D: Codice procedura (ID_VIP/ID_MATTM): 12691

**Progetto di un impianto eolico denominato "Pitigliano" ubicato nei comuni di Piti-
(GR) e Sorano (GR) costituito da 20 (venti) aerogeneratori di potenza nominale
MW per un totale di 140,0 MW con relative opere connesse ed infrastrutturali
indispensabili"**

TESTO DELLE OSSERVAZIONI

Immagine 3. Cumulo di una parte di impianti eolici, fotovoltaici e geotermici industriali in progettazione ed esistenti intorno all’eolico industriale “Pitigliano”.

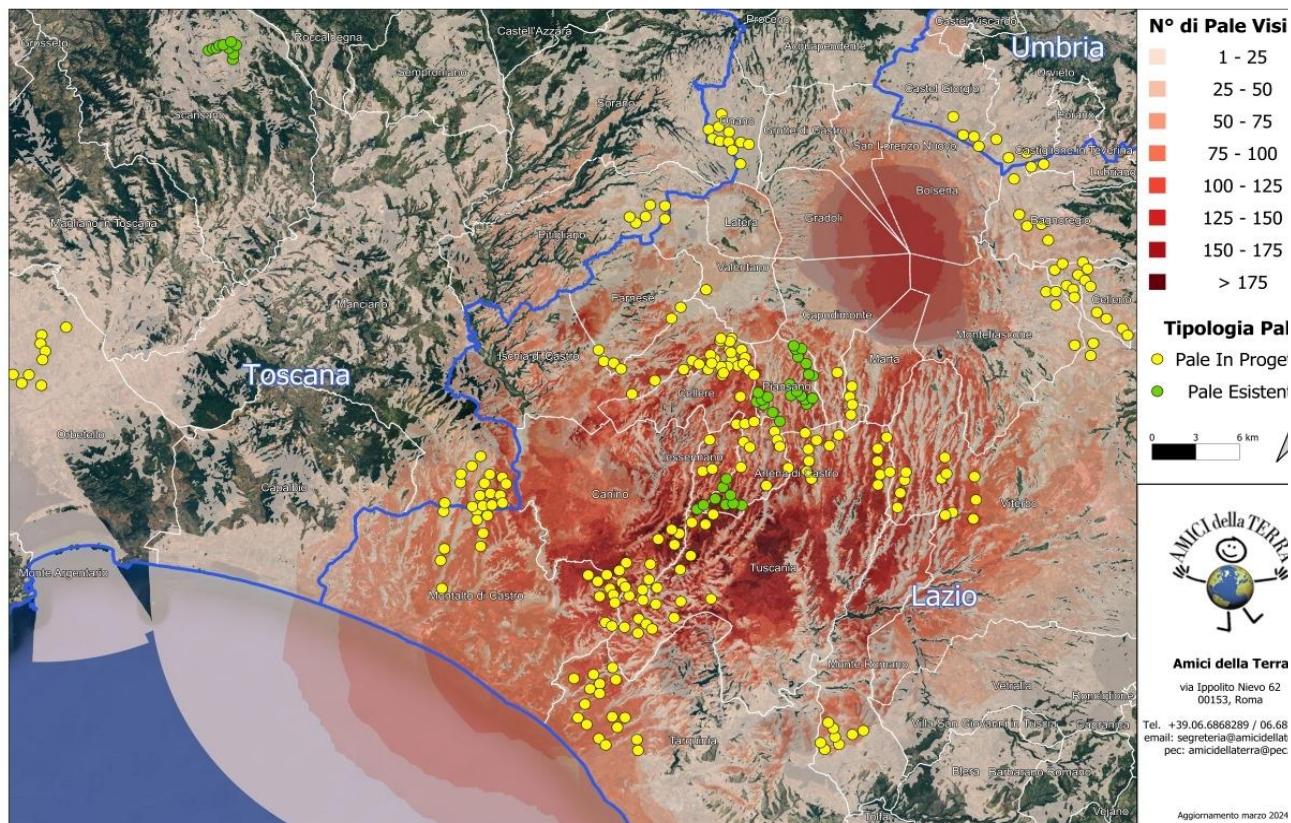
Beni Culturali “*Ambito paesaggistico, geologico e geomorfologico dell’orlo della caldera di Latera ...*” Non vengono nemmeno citati gli impianti eolici in progetto al MASE, il “Rempillo” (6 aerogeneratori) e un altro in verifica amministrativa di 14 aerogeneratori e 72, 6 MW. Ad oggi nei territori di Pitigliano, Sorano e in quello limitrofo potenzialmente potrebbero essere insediati 40 aerogeneratori alti 200 metri e larghi 170. Ma la proponente non cita neanche altri impianti che creerebbero il cumulo e quindi maggiore impatto. Infatti, sul territorio della “Città del Tufo” (Sorano e Pitigliano) impatterebbero anche l’impianto eolico “Montarzo” di Onano con 13 aerogeneratori con le dimensioni ricordate, l’altro eolico industriale nel territorio di Valentano con sette aerogeneratori (stesse dimensioni), gli impianti di Farnese con un minieolico di 3 Torri alte 60 metri già installate in località Poggio del Crognolo e l’impianto eolico industriale “Vallerosa” (7 aerogeneratori alti 200 metri e larghi 158 metri) in procedura VIA presso la Regione Lazio. Inoltre, altri impianti del minieolico già presenti a Valentano, Cellere e Piansano e due progetti eolici industriali con le stesse dimensioni (200 m x 170 m) nel Comune di Ischia di Castro. La valutazione del cumulo non prende neanche in considerazione gli impianti industriali di fotovoltaico e agrivoltaico in progetto a Farnese, Valentano, Ischia di Castro, Cellere. L’impianto geotermico in procedura Via al MASE, progettato nella Caldera di Latera. Quindi è stata effettuata una valutazione del potenziale impatto cumulativo non veritiera a dispetto di quanto affermato dalla proponente che sostiene di aver preso in considerazione uno spazio di 10 km intorno al suo impianto per gli impatti che si creerebbero.

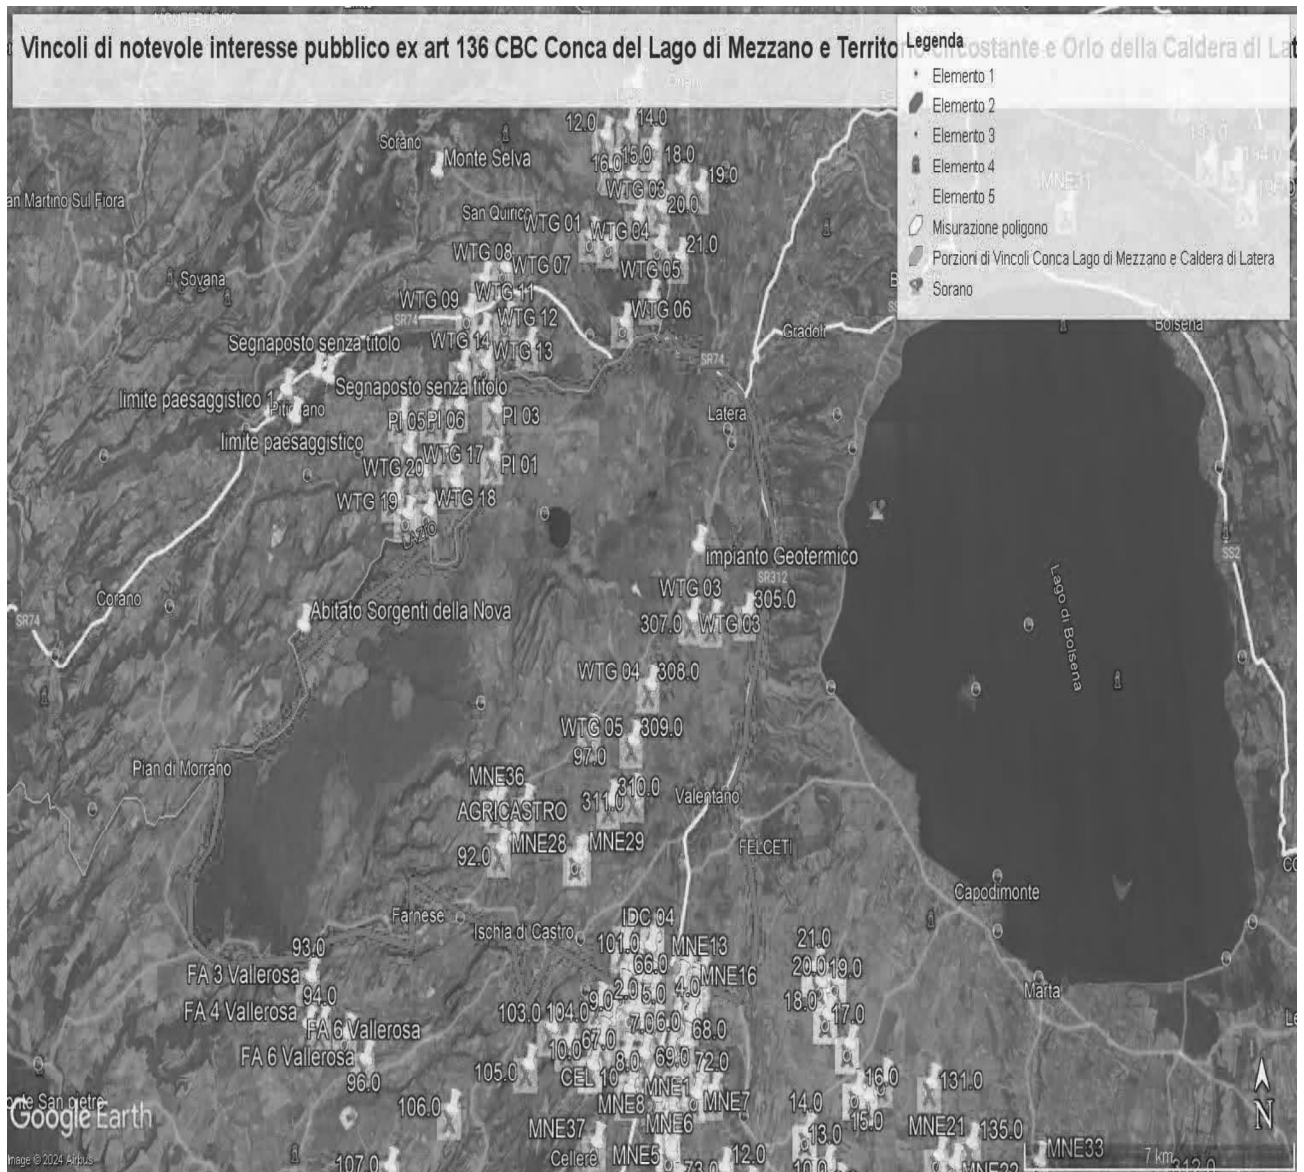
Come è illustrato nell'immagine si ribadisce che l'impianto industriale "Pitigliano" ricade completamente all'interno delle fasce di rispetto dei due vincoli di notevole

interesse pubblico e lambisce quelle di un terzo vincolo e quindi come affermato dal Consiglio di Stato nelle sentenze citate, l'impianto è insediato in area non idonea ai sensi dell'art. 20 comma 8 lettera c quater del D.Lgs. n. 199/2021 e ss.mm.ii al contrario di quanto sostiene la proponente.

IMMAGINE n. 2 Impianto eolico industriale “Pitigliano” e distanze aerogeneratori dai Vincoli della Conca del Lago di Mezzano...

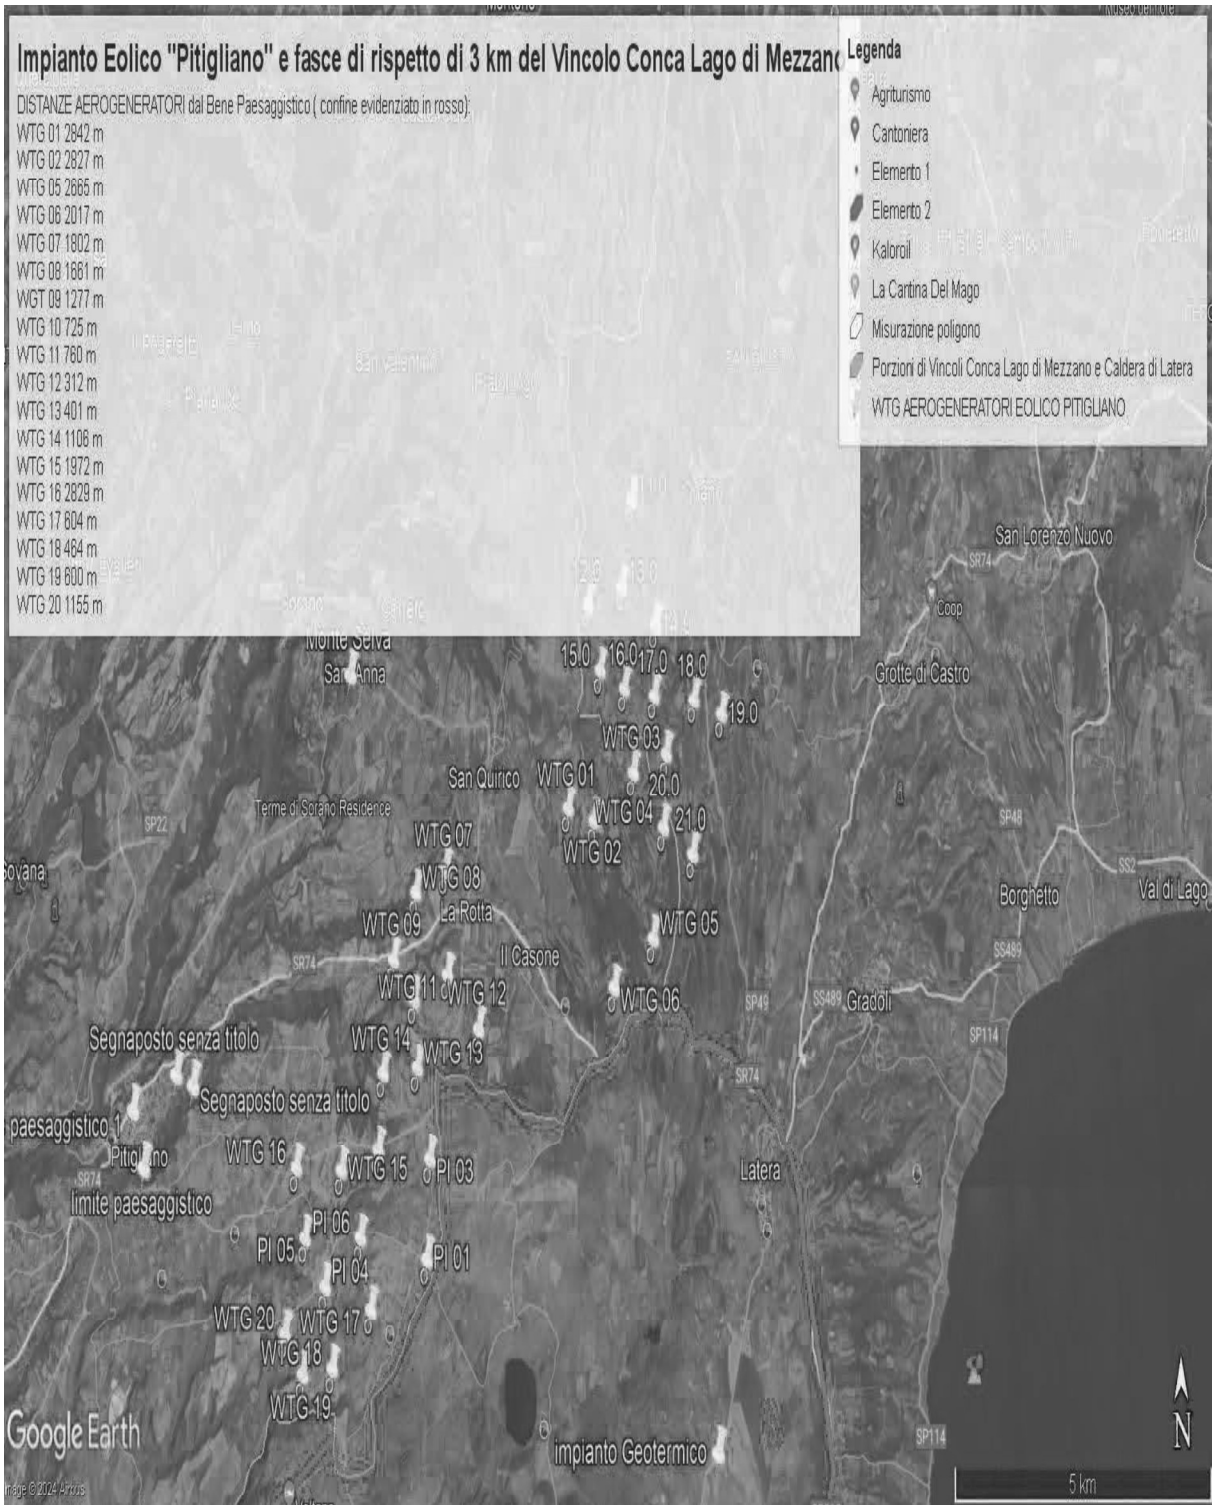
Al contrario si evidenzia che l'impianto eolico industriale citato non solo ricadrebbe con tutti e 20 gli aerogeneratori all'interno delle fasce di rispetto di 3 km di due vincoli paesaggistici di notevole interesse pubblico esistenti nella Regione Lazio e con una parte di essi nel vincolo paesaggistico del Centro abitato di Sorano (GR) quindi in aree non idonee all'installazione di impianti di energia rinnovabile. Addirittura, alcuni aerogeneratori sarebbero ubicati a poche centinaia di metri dai perimetri dei due vincoli paesaggistici laziali ex art 136 del CBC.

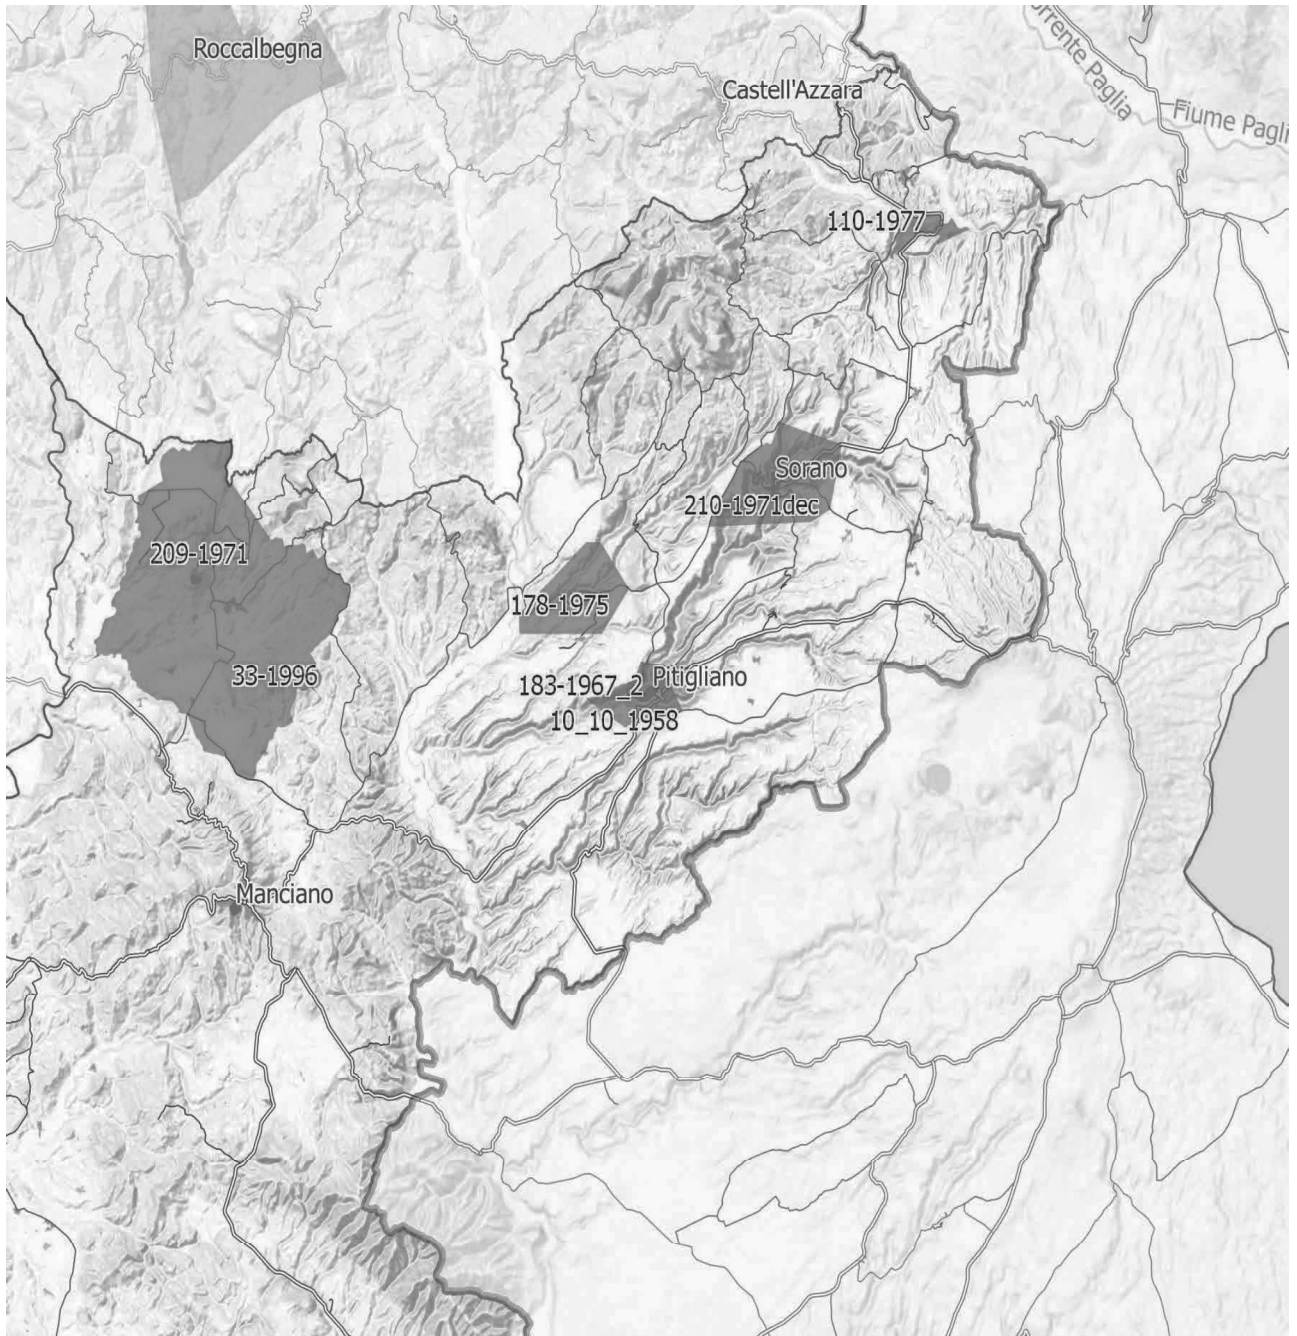
Inoltre, come sostiene la Proponente parte dell'impianto si verrebbe a trovare a 3,5 km dal centro abitato di Sorano. Infatti, tre degli aerogeneratori WTG 08, 09, 10 sono addirittura all'interno delle fasce di rispetto dei 3 km del suo vincolo paesaggistico di notevole interesse pubblico ex art 136 del CBC. Si evidenzia che così si crea

un'ulteriore incompatibilità con la tutela del Paesaggio.
